ІНКЛЮЗИВНІСТЬ БУДІВЕЛЬ І СПОРУД
Основні положення

ДБН В.2.2-40:2018

Зміна № 1

Зміна № 1 ДБН В.2.2-40:2018
Будинки і споруди
ІНКЛЮЗИВНІСТЬ БУДІВЕЛЬ І СПОРУД.
Основні положення

СХЕМА ОБЛАШТУВАННЯ ДВЕРНОГО ПРОРІЗУ

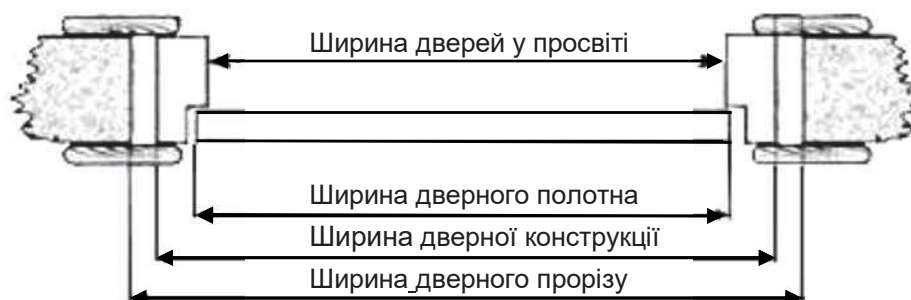
Доповнити ДБН додатком Е такого змісту:
